## Referat

### Helhedsplanudvalget møde 41

**Afholdt den: 06. juni 2017 kl. 17.00-20.00 i ejendomskontoret, Galgebakken.**

# **GALGEBAKKEN**

### 3.7 PERGOLA - BESLUTNINGSPUNKT

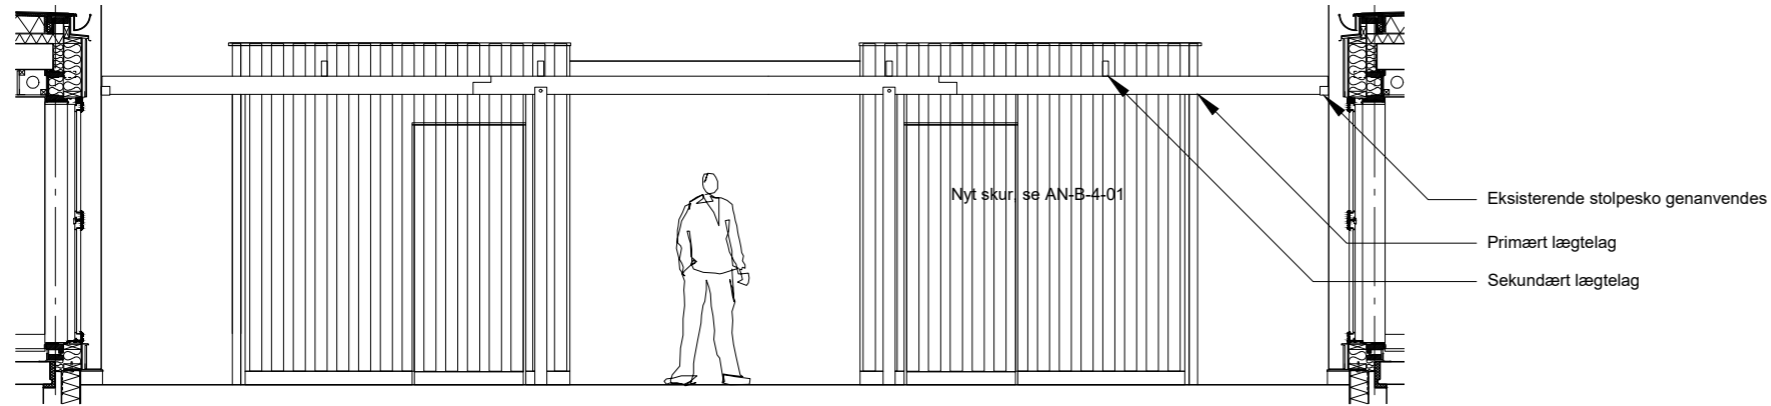
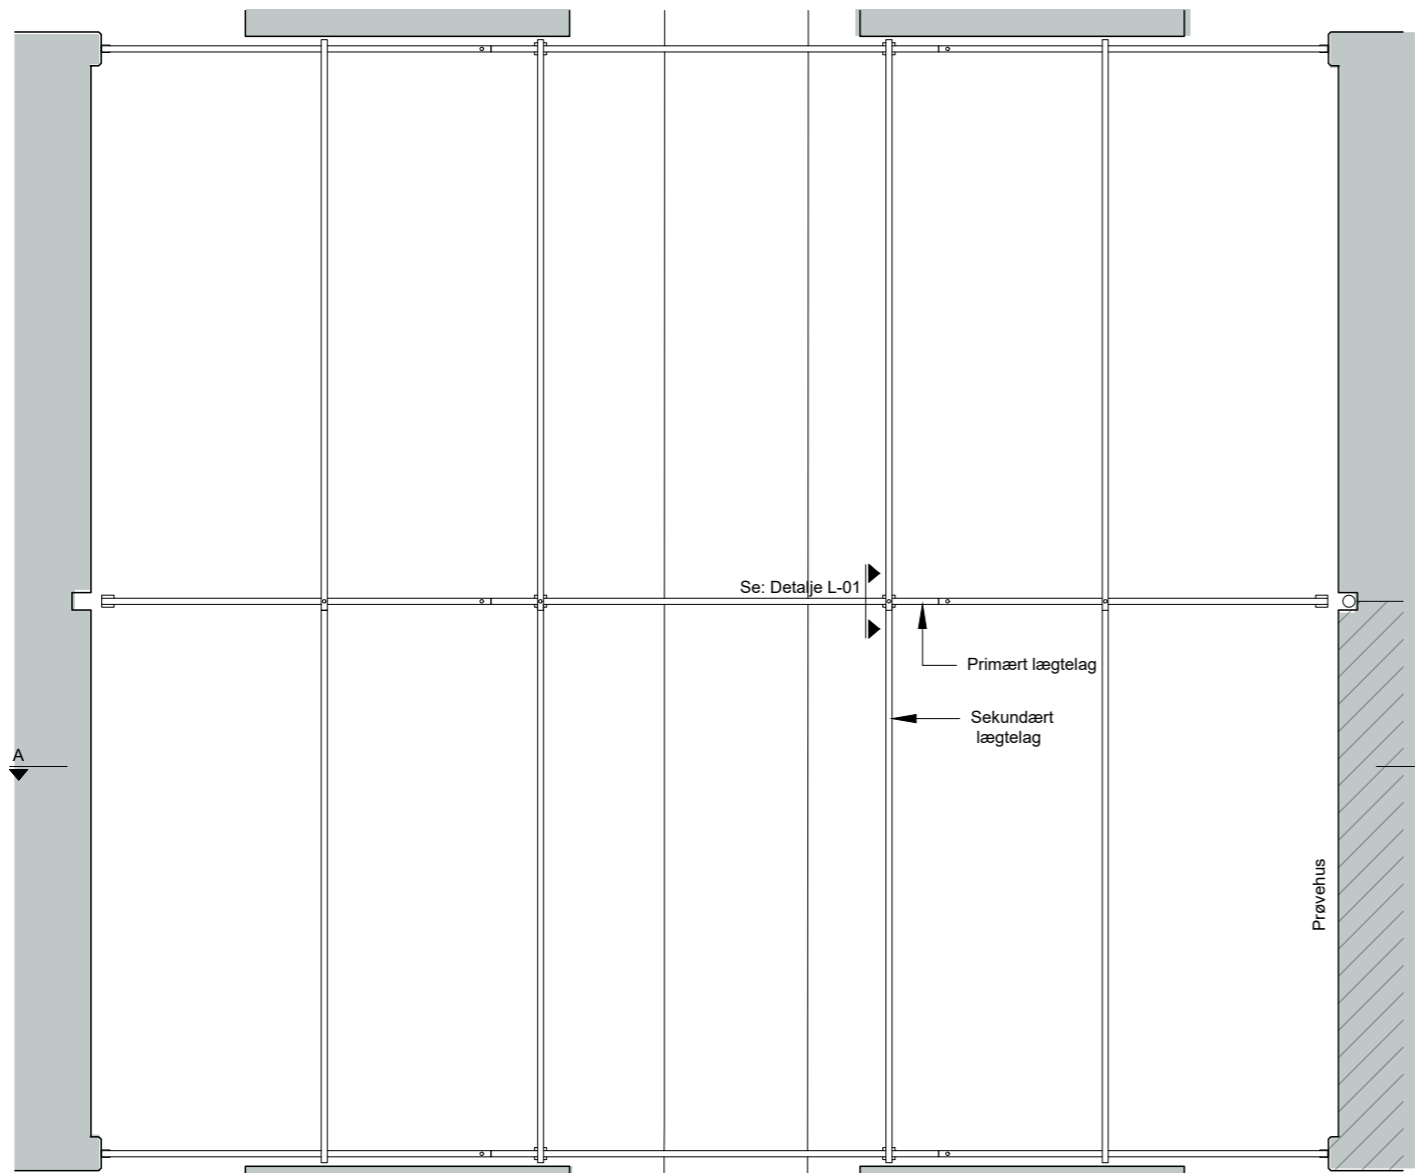
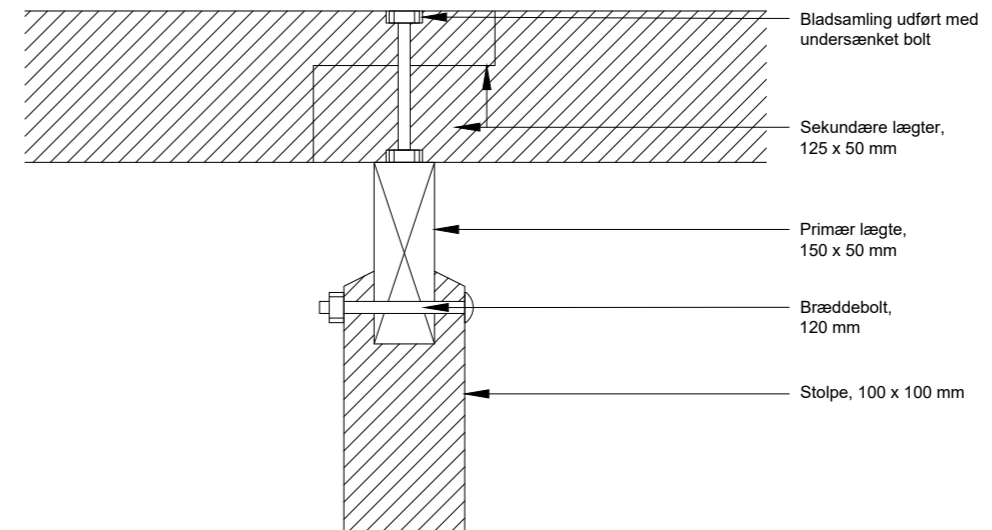
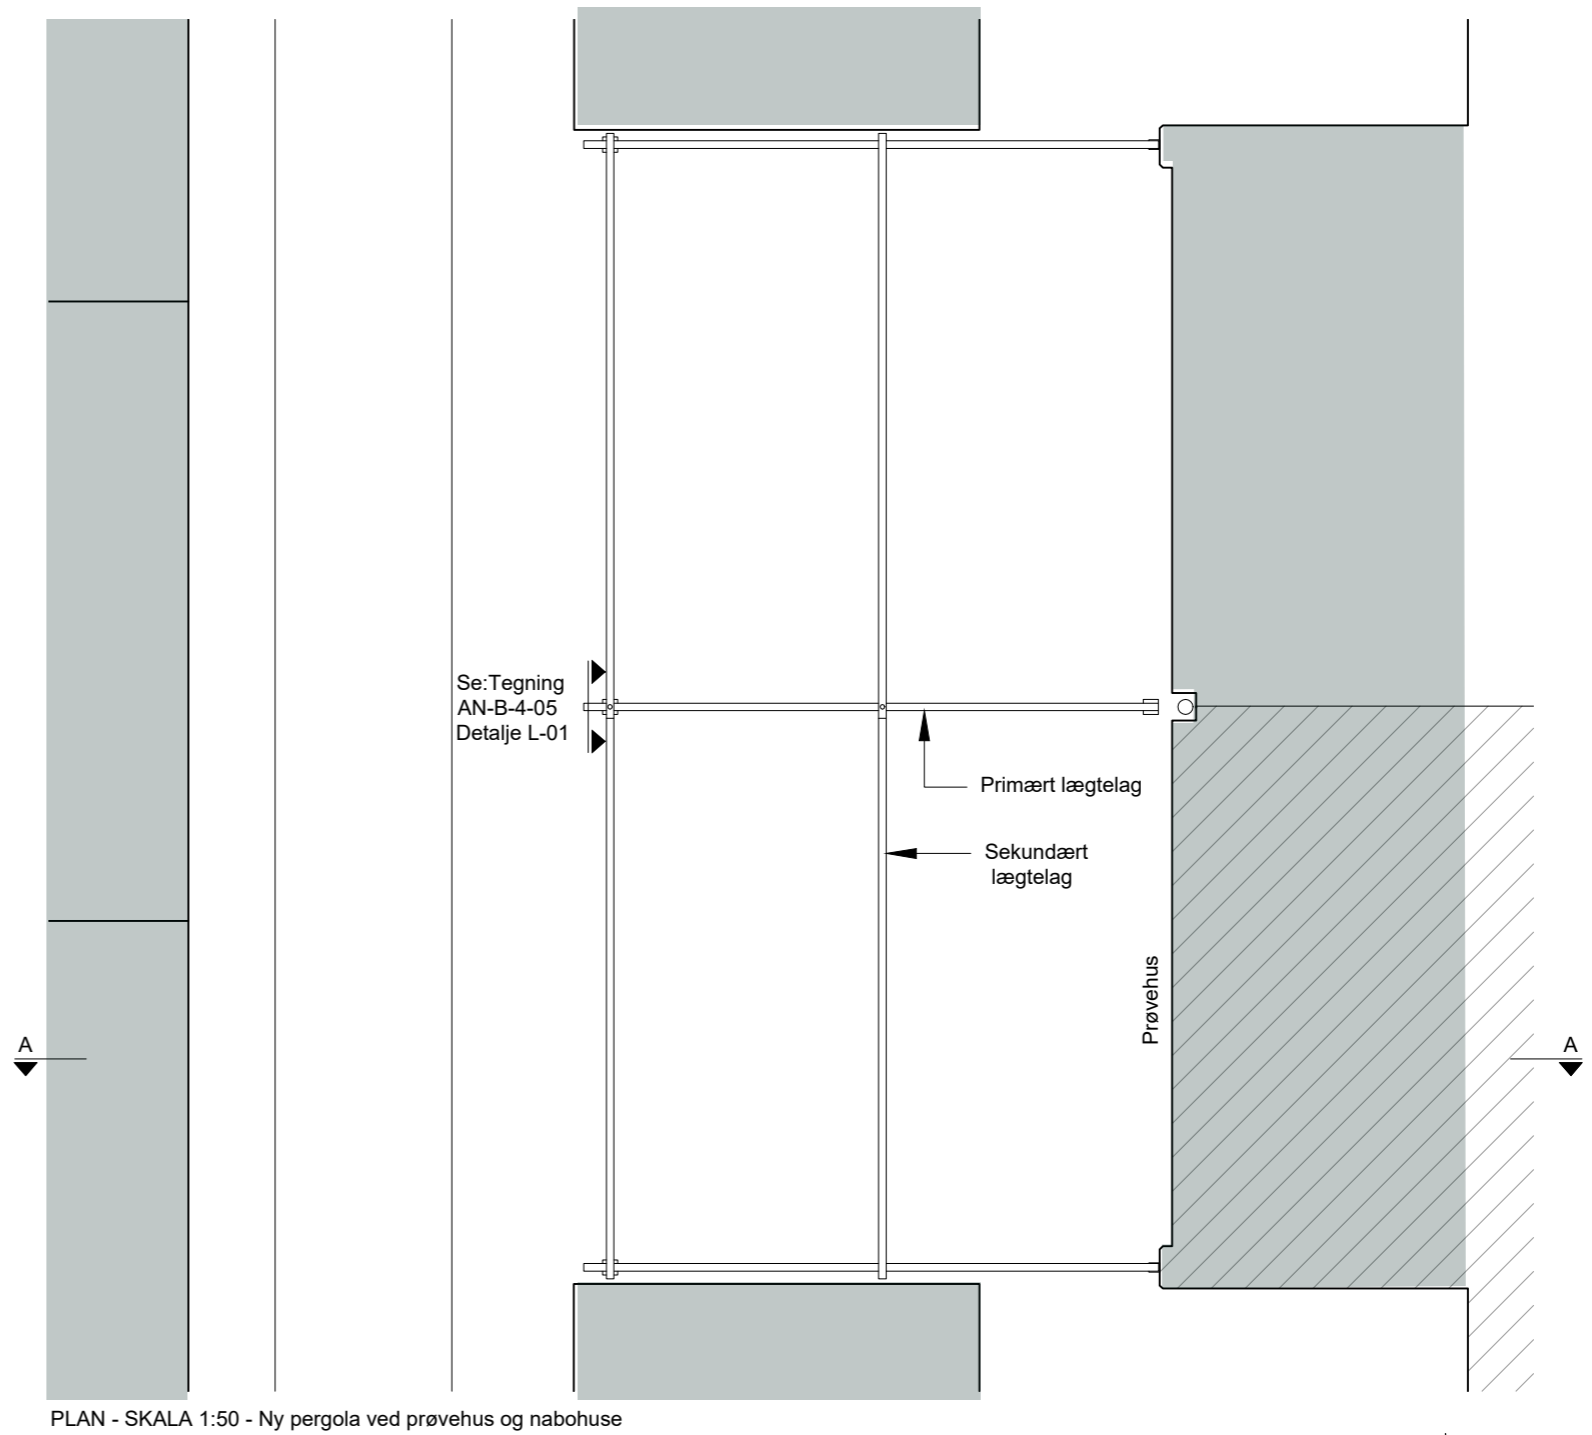
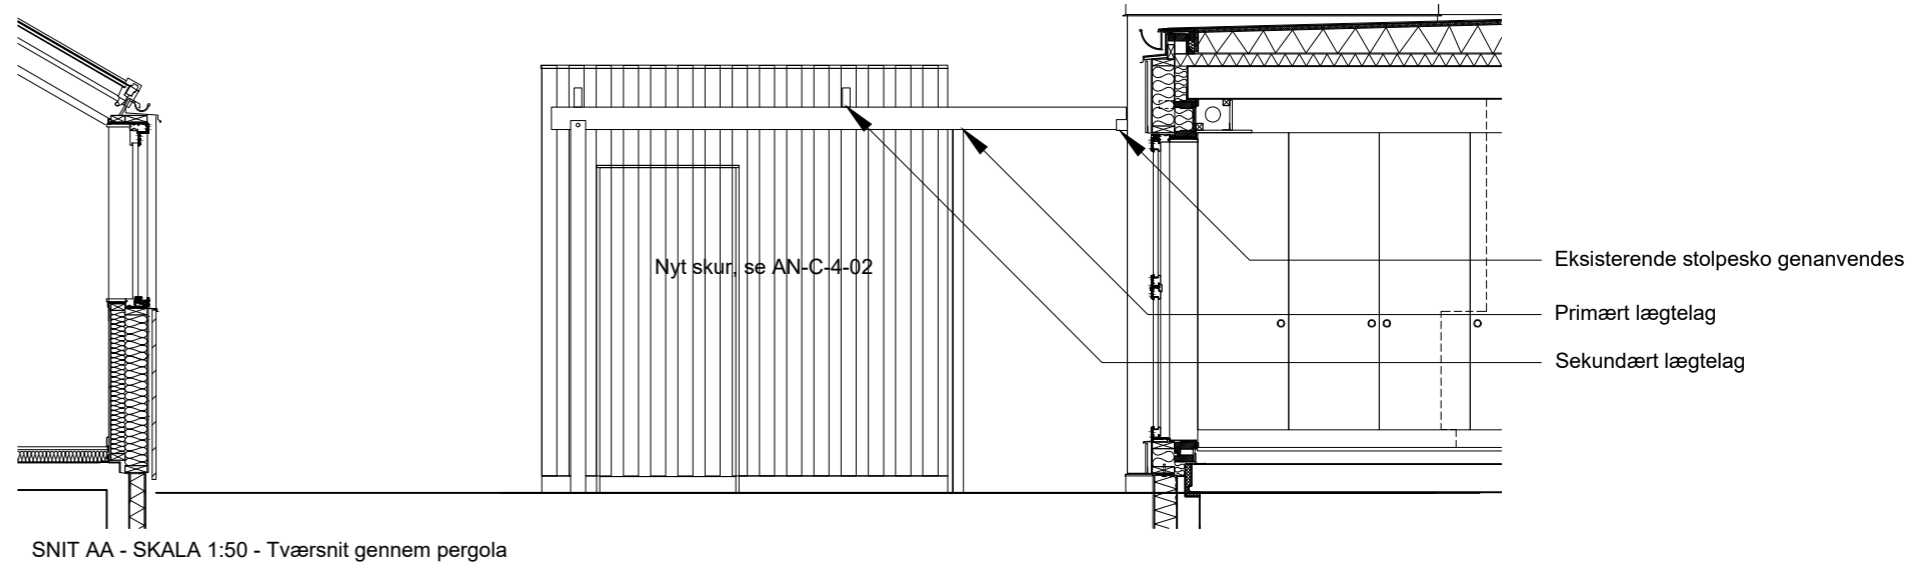
BKH fremlagde tegninger på pergolaer som svarer til eksisterende udformning, hvor der er taget højde for efterisoleringen af facaderne. Tegninger blev godkendt af HPU.
